## 改善箇所説明図

### 改善の内容

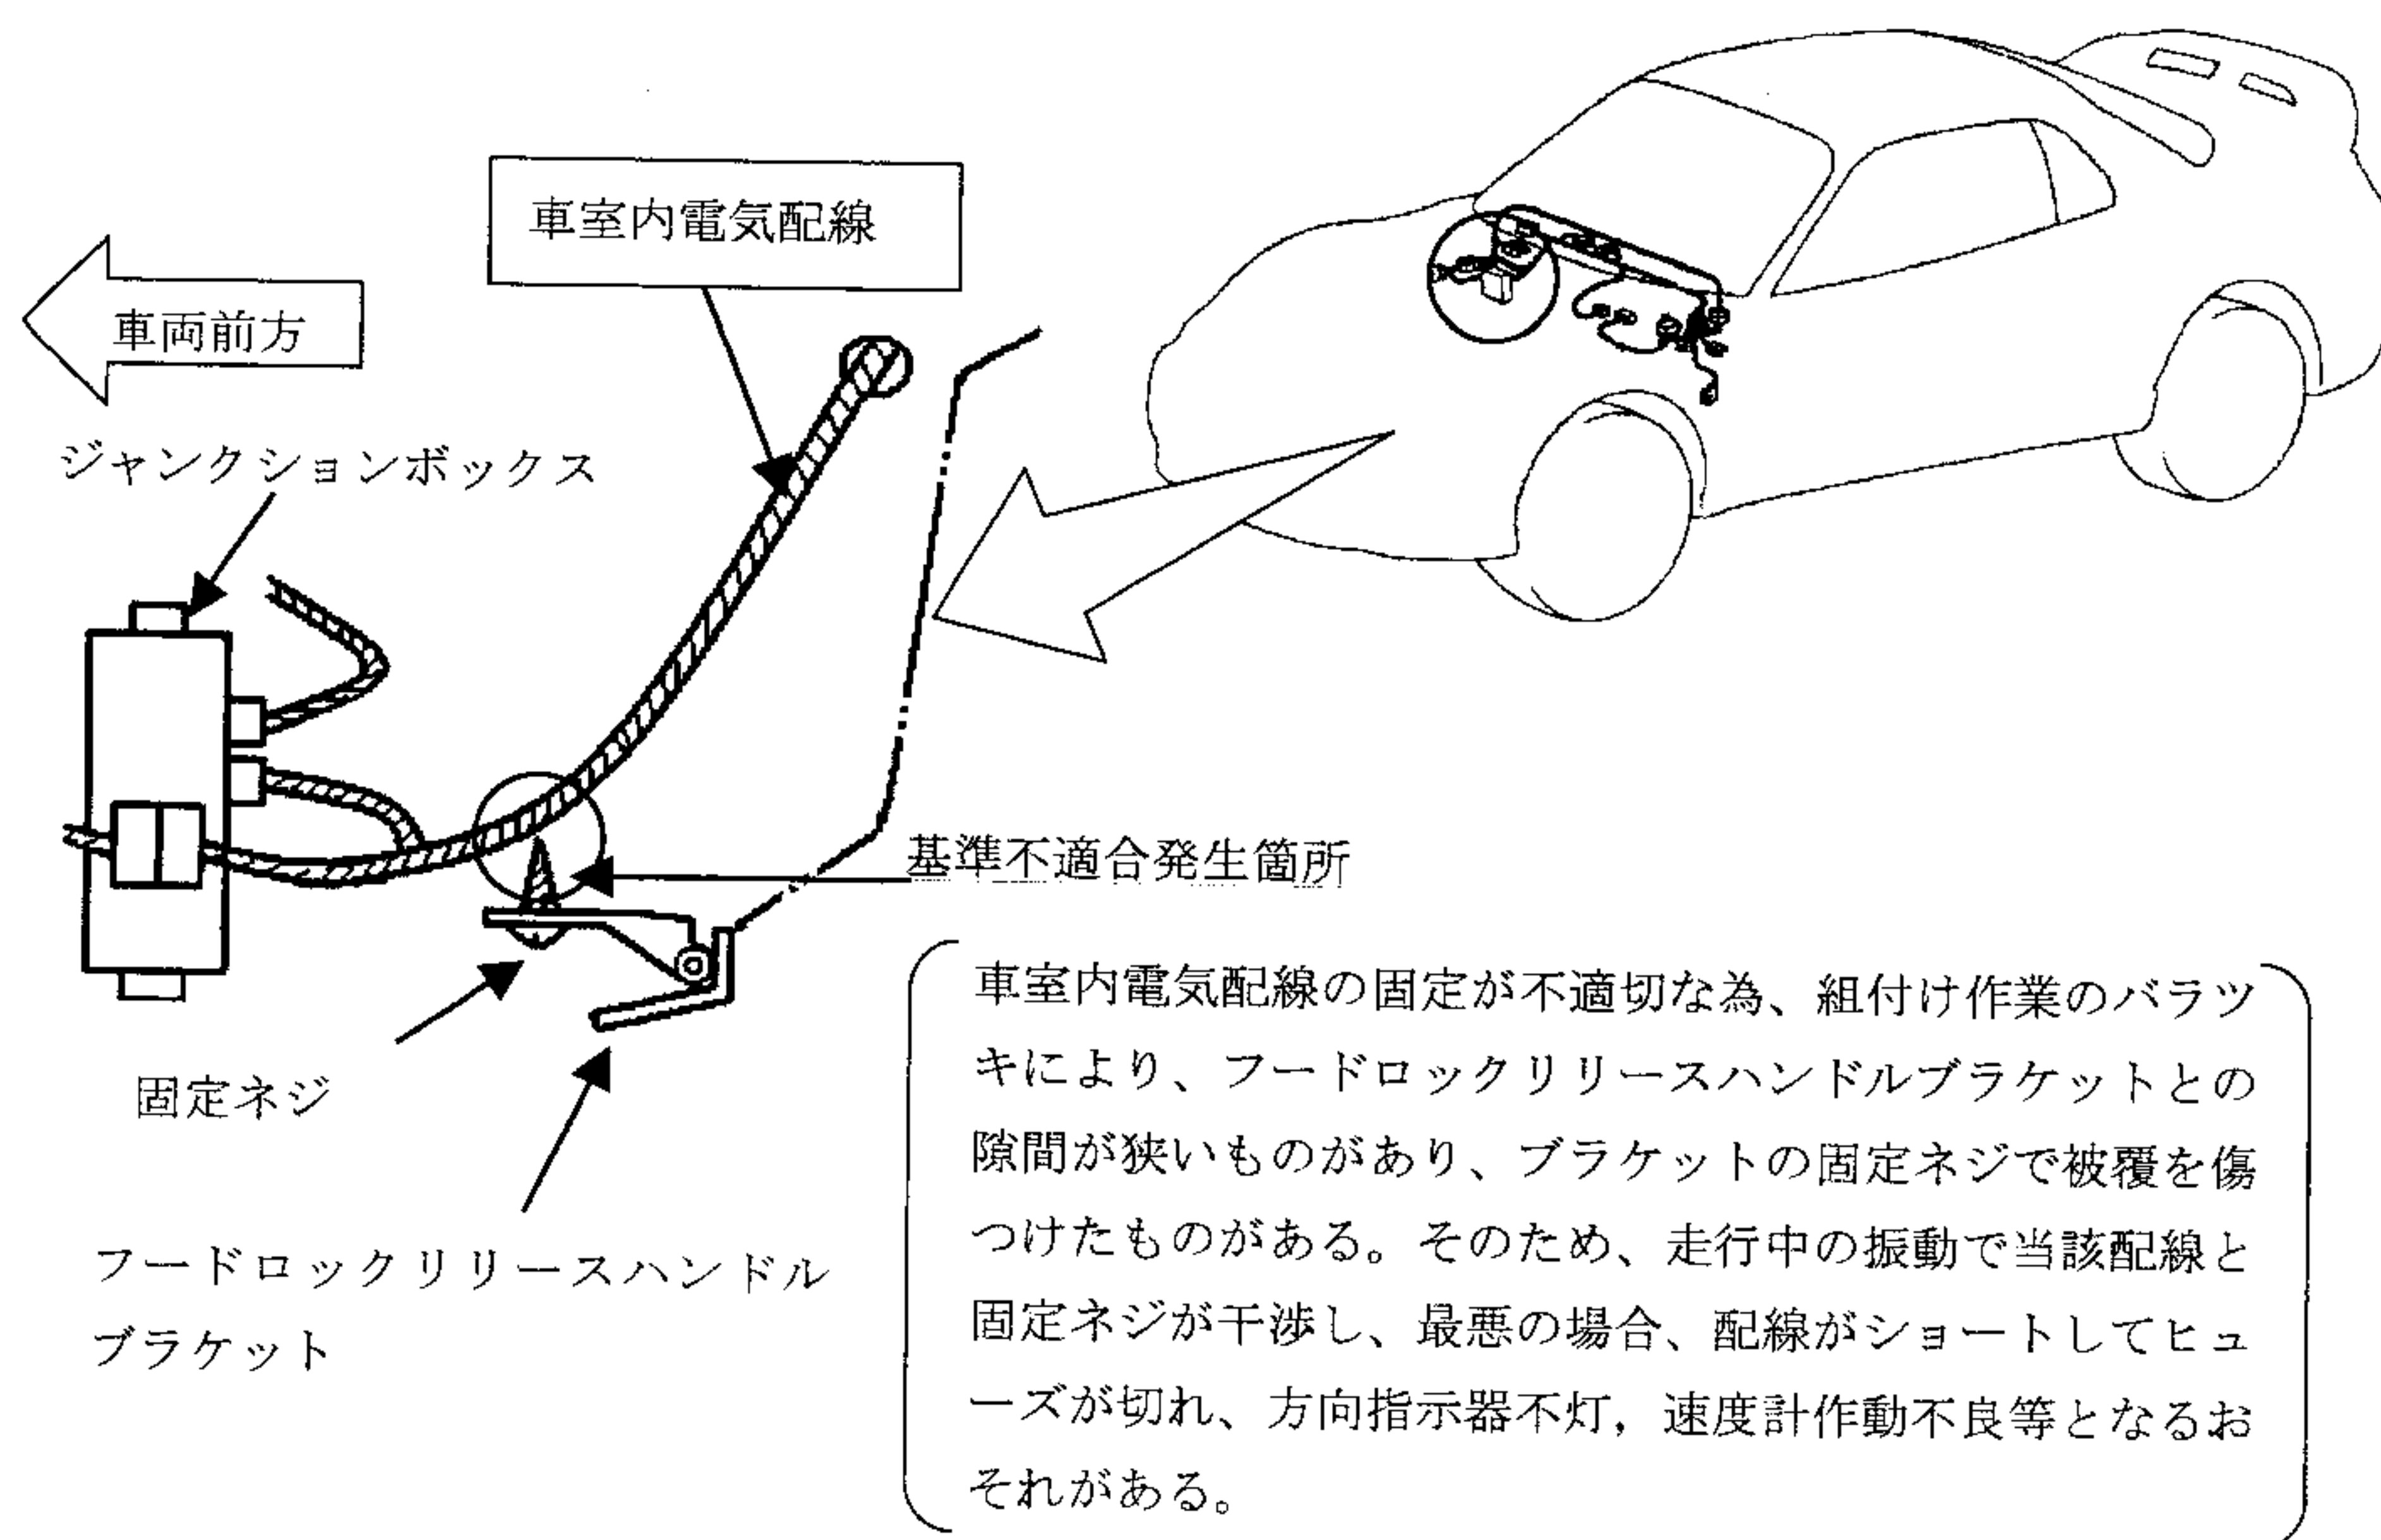
全車両、当該配線を点検し、隙間が不足している場合には、配線の取りまわしを変更し、隙間を確保する。また、配線が損傷している場合には、修理可能なものは修正し、修理不可能なものは新品と交換する。

注：図中の  内は追加部品および交換部品を示す。

識別：固定ネジの頭部に白色または黄色のペイントを塗布する。
